新図書館準備室だより

No.10

第3回

設計ワークショップ

1階図書館本棚の高さ（イメージ） この図面は検討中のため変更になる場合があります。

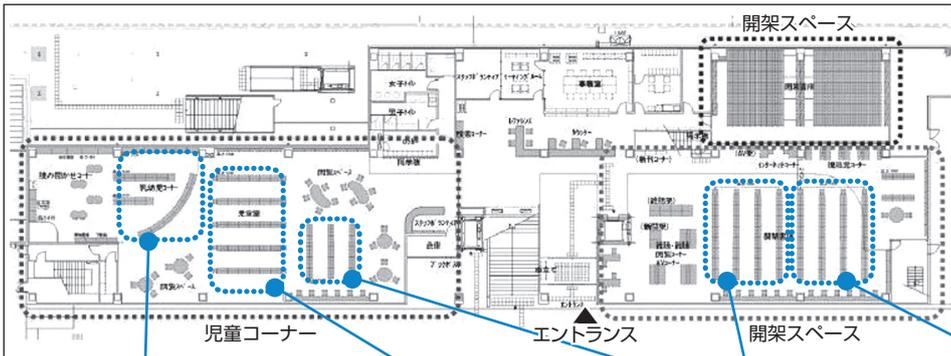
- ・ 閲覧時に、外からの日射しや車のライトによる支障が無いように、閲覧席の場所に配慮して欲しい。
- ・ パソコンの台数をもう少し増やした方がよい。
- ・ 視聴覚コーナーを少し減らして、その分、奥まった閲覧席が欲しい。
- ・ 蔵書冊数が多少減っても良いので、本棚の間に通路が欲しい。
- ・ 書庫が利用者も入室できる設計になったのは良い。

- ・ 窓側のカウンター席を増やしてほしい。
- ・ 読み聞かせコーナーへの日射しに配慮を。
- ・ 絵本用の本棚は、本を展示できるものにしてほしい。
- ・ 中高生向けの本棚は、もう少し高いものでもよいのではないか。
- ・ 一人用の学習席もほしい。
